**九州電力株式会社川内原子力発電所の発電用原子炉設置変更許可申請書
(1号及び2号発電用原子炉施設の変更) 及び
玄海原子力発電所の発電用原子炉設置変更許可申請書
(3号及び4号発電用原子炉施設の変更)
に関する審査の結果の案の取りまとめ
ー標準応答スペクトルを考慮した基準地震動の追加等ー**

令和5年12月20日
原子力規制庁

九州電力株式会社
川内原子力発電所の
発電用原子炉設置変更許可申請書
(1号及び2号発電用原子炉
施設の変更)に関する審査書
(核原料物質、核燃料物質及び原子炉の規制に
関する法律第43条の3の6第1項第2号(技術
的能力に係るもの)、第3号及び第4号関連)

九州電力株式会社
玄海原子力発電所の
発電用原子炉設置変更許可申請書
(3号及び4号発電用原子炉
施設の変更)に関する審査書
(核原料物質、核燃料物質及び原子炉の規制に
関する法律第43条の3の6第1項第2号(技術
的能力に係るもの)、第3号及び第4号関連)

図 標準応答スペクトルの評価に用いる地下構造モデル(既許可地下構造モデル)

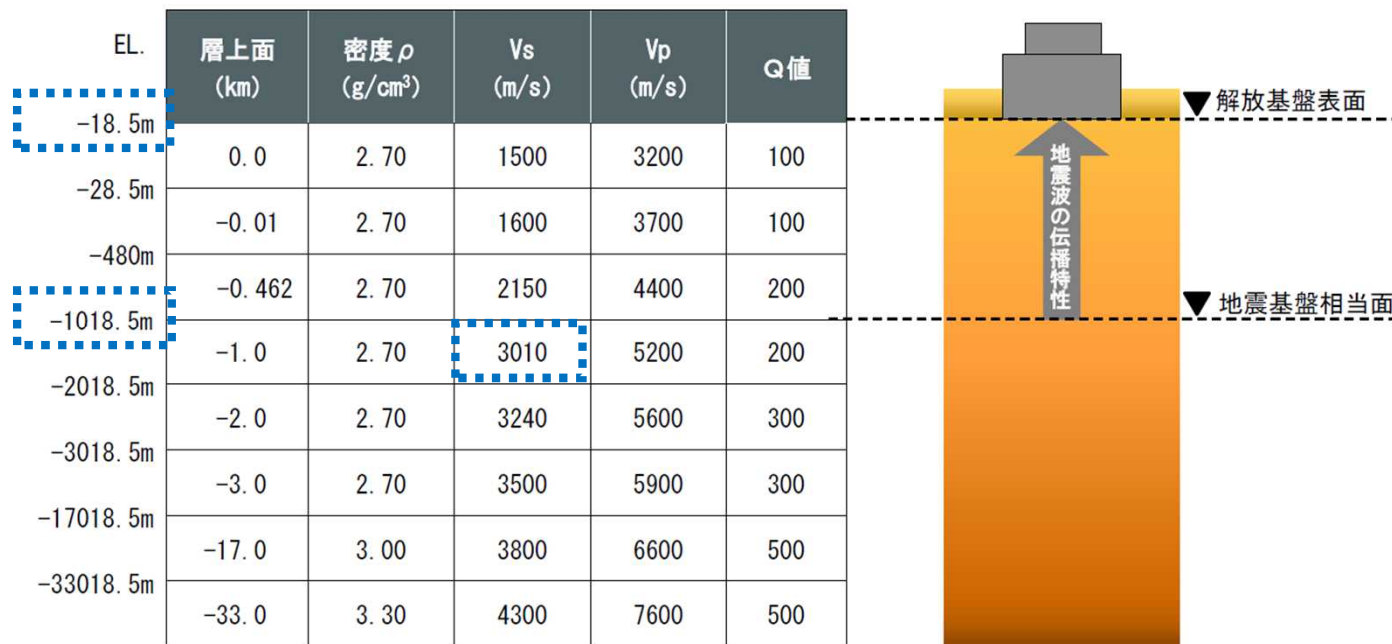
審査の過程において、標準応答スペクトルの評価に用いる地下構造モデルに関して、申請者は、当初、新基準許可日以降に取得した地震観測記録を用いて、「既許可地下構造モデル」を基にEL. -200m以浅の地盤減衰（Q値）を新たに設定した地下構造モデル（以下「当初申請モデル」という。）としていたが、地震観測記録はEL. -118.5m以浅でしか取得されていないにもかかわらず、EL. -118.5m以深も含めて新たに地盤減衰（Q値）を設定していたことから、規制委員会は、EL. -118.5m以深の地盤減衰（Q値）を含め、「当初申請モデル」の妥当性について示すことを求めた。

これに対して、申請者は、EL. -200mまでのボーリング孔内減衰測定を追加で実施し、測定結果による地盤減衰（Q値）は解放基盤表面であるEL. -18.5mからEL. -200mまでは同等であることを示したが、「当初申請モデル」の応答波の応答スペクトルと地盤減衰（Q値）の検討に用いた鉛直アレイ地震観測記録の

応答スペクトルとを比較した結果、「当初申請モデル」の応答波の応答スペクトルの多くは、地震観測記録の応答スペクトルを一部周期帯（水平方向の周期0.1秒から0.2秒）で下回っていた。

このため、規制委員会は、申請者が設定した「当初申請モデル」の地盤減衰（Q値）では、地震観測記録を適切に再現できておらず、耐震設計上重要となる短周期帯の過小評価となり得ることから、標準応答スペクトルの評価に用いる地下構造モデルについて、「既許可地下構造モデル」を用いることも含めて再検討することを求めた。

これに対し、申請者は、標準応答スペクトルの評価に用いる地下構造モデルを再検討した結果、「既許可地下構造モデル」を用いることとした。

- 既許可地下構造モデルは、長周期帯における理論的手法による評価に用いるために設定されていたことから、新基準許可日以降に取得したデータを含む地震観測記録を用いた検討やボーリング孔内減衰測定を追加で実施するなど、短周期帯も含めて全ての周期帯に適用できることを確認。
- 当初申請では、EL.-200m以浅の地盤減衰(Q値)を既許可地下構造モデルとは異なる値で設定していたが、上記の地震観測記録を適切に再現できず、地震動の短周期帯の過小評価となり得ることから、規制委員会が地下構造モデルの再検討を求めたところ、申請者は、既許可地下構造モデルを用いることとした。

図 基準地震動の応答スペクトルと基準地震動Ss-3の加速度時刻歴波形

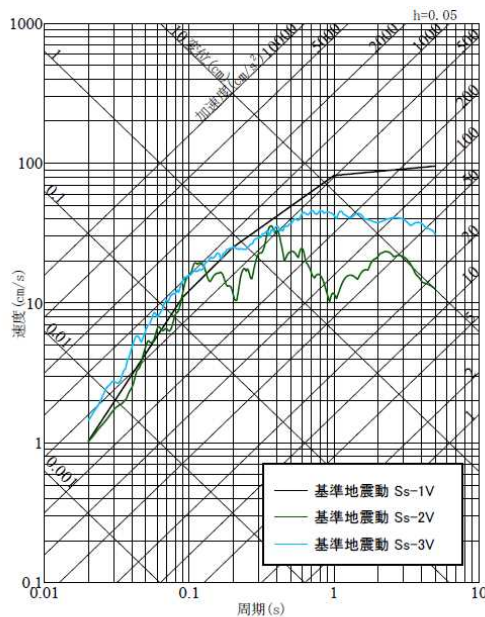
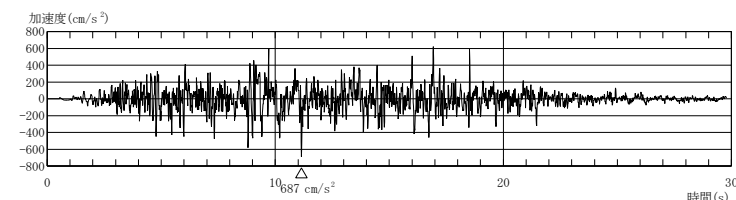
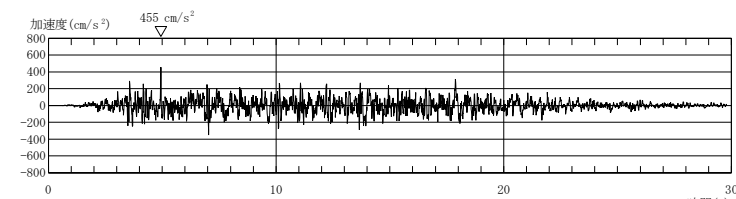
- 標準応答スペクトルに基づく地震動評価結果が一部周期帯でSs-1を上回るため、基準地震動Ss-3として策定していることを確認。

図 長期評価(第二版)の評価対象領域と既許可評価の想定波源(琉球海溝の例)

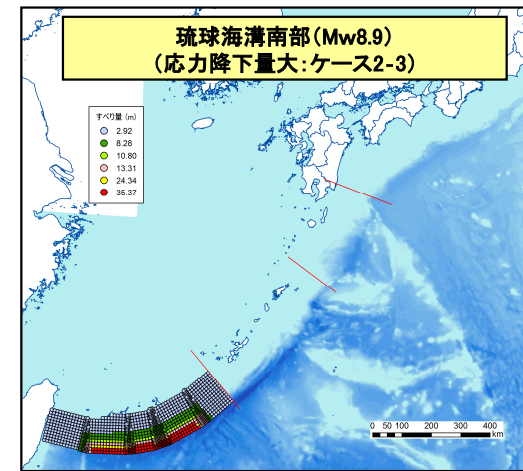
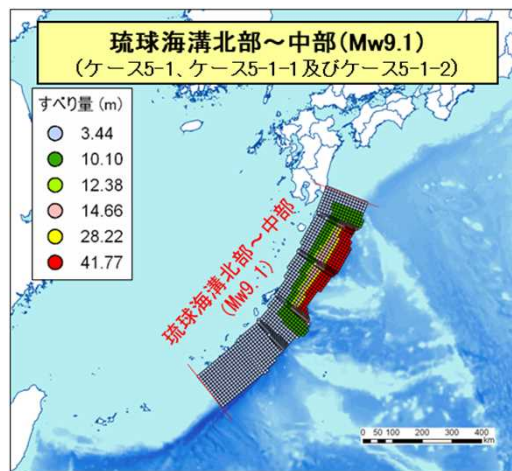
既許可の地震動評価及び津波評価で、長期評価(第二版)と同等以上の地震規模を想定していることから、新知見の影響はない。

図 既許可地下構造モデル(左)と
標準応答スペクトル用地下構造モデル(右)

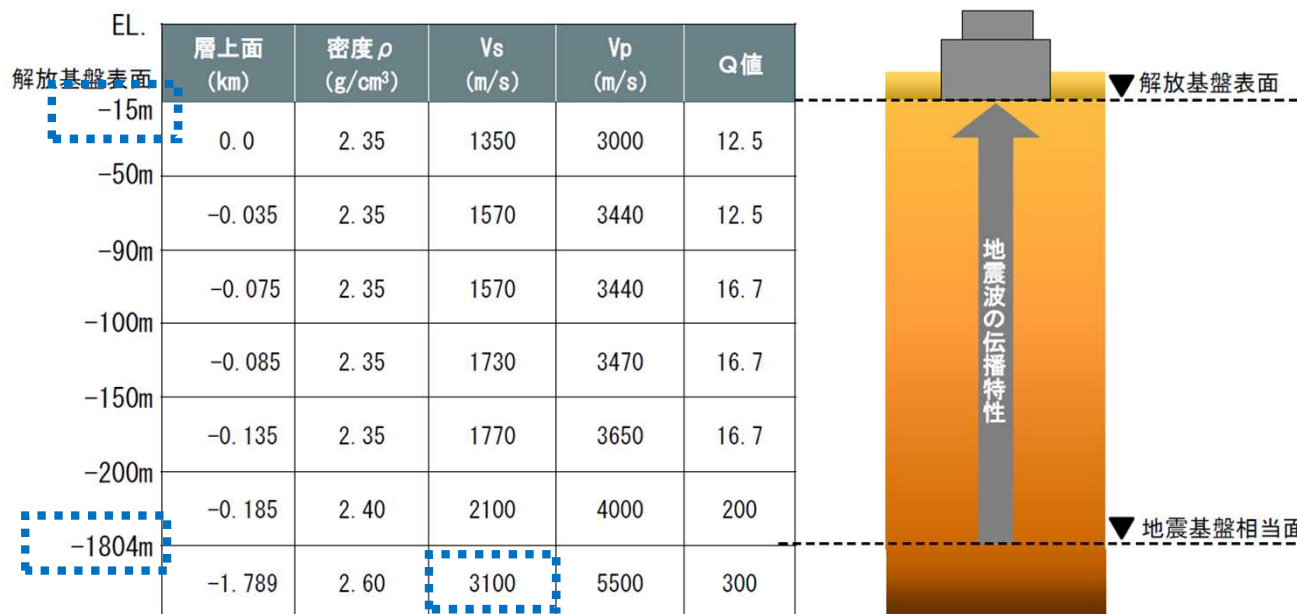
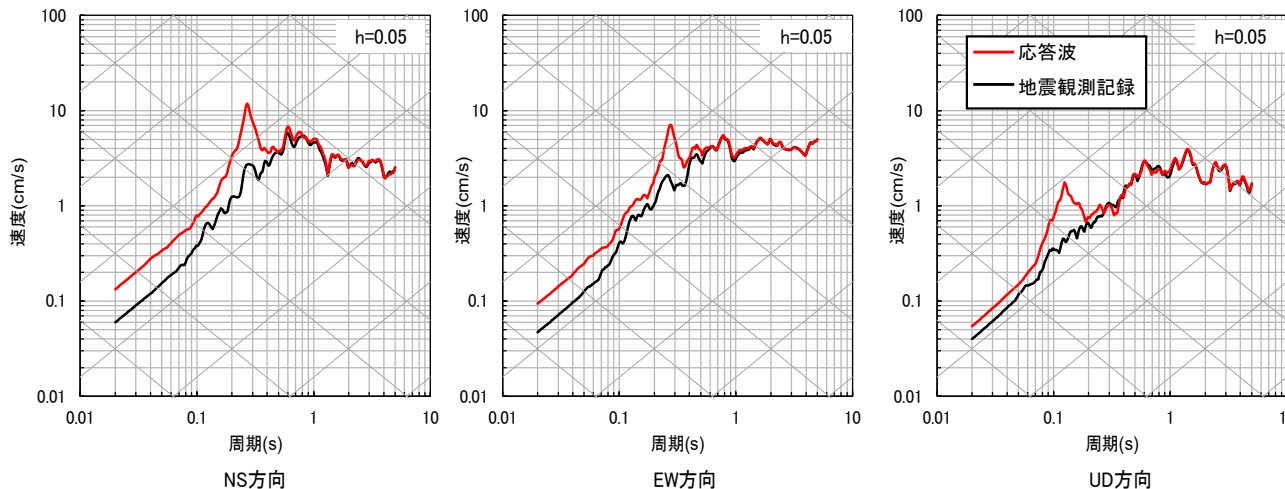
- 審査の過程で、ボーリング孔内減衰測定を追加で実施して設定。

- 標準応答スペクトル用地下構造モデルを用いた応答波の応答スペクトル(左図「応答波」)が、地震観測記録の応答スペクトル(左図「地震観測記録」)と同等若しくは上回るなどにより、地下構造モデルの妥当性を検証。

図 基準地震動の応答スペクトルと基準地震動Ss-6の加速度時刻歴波形

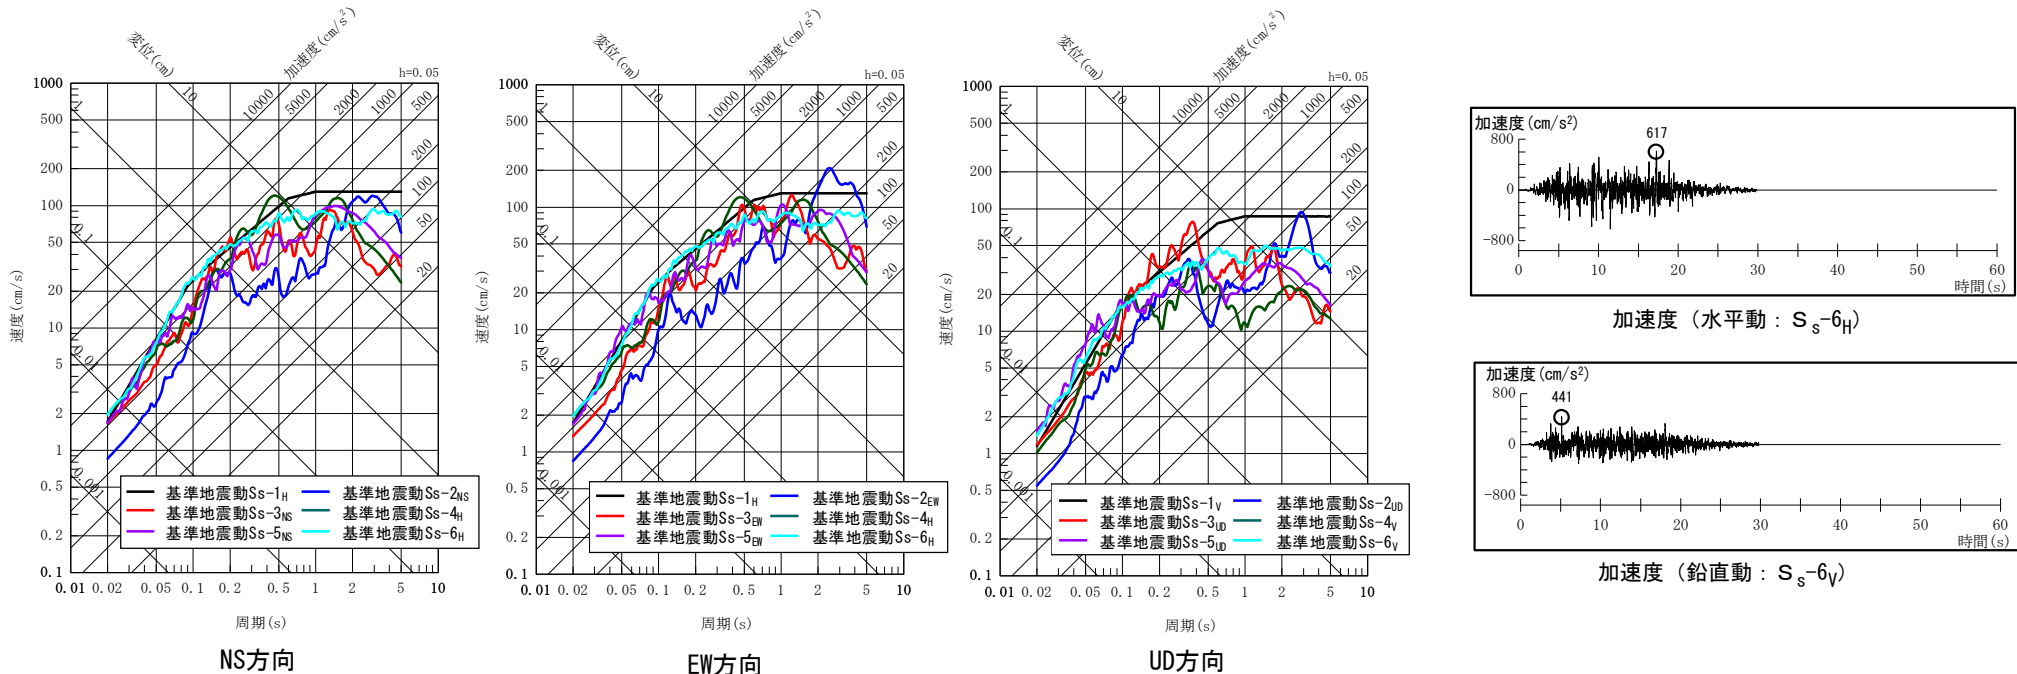
- 地盤の変位及び変形については、既許可申請書の審査において確認した内容から変更する必要がないことを確認。
- 地盤の支持については、基準地震動Ss-6を用いた評価結果が各々の評価基準値又は評価基準値の目安を満足していることから、基準に適合していることを確認。
